# 改善箇所説明図

ラジエータ・タンク・キャップ

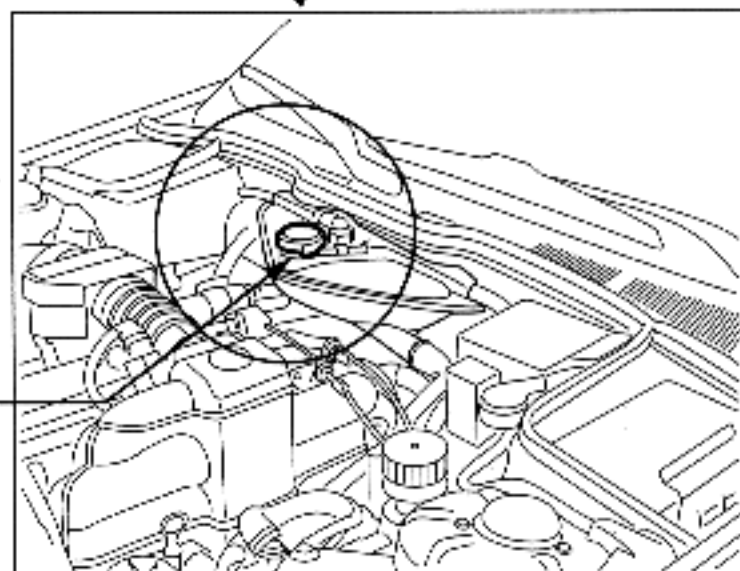
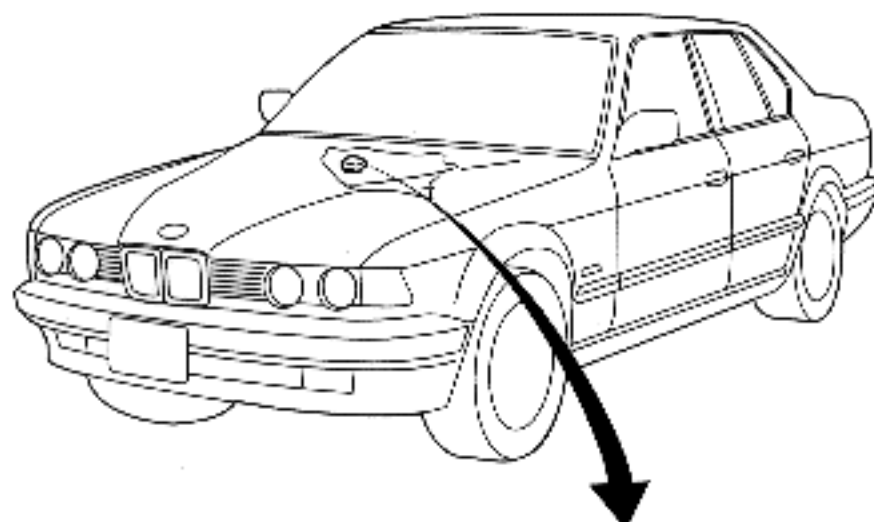
原動機の冷却装置において、ラジエータ・タンク・キャップが不適切なため、そのままの状態で使用を続けると、冷却装置内の圧力が上昇し、車室内の冷却装置の熱き手部から冷却水が漏れ、車両前方視界を著しく妨げられ、最悪の場合、多量に漏れた冷却水でやけどを負う恐れがある。

全車両、ラジエータ・タンク・キャップを対策品と交換する。

ラジエータ・タンク・キャップ上面に貼付されている注意ラベルの△危険の囲い枠または部品番号 9001 0437 3.35 で識別する。
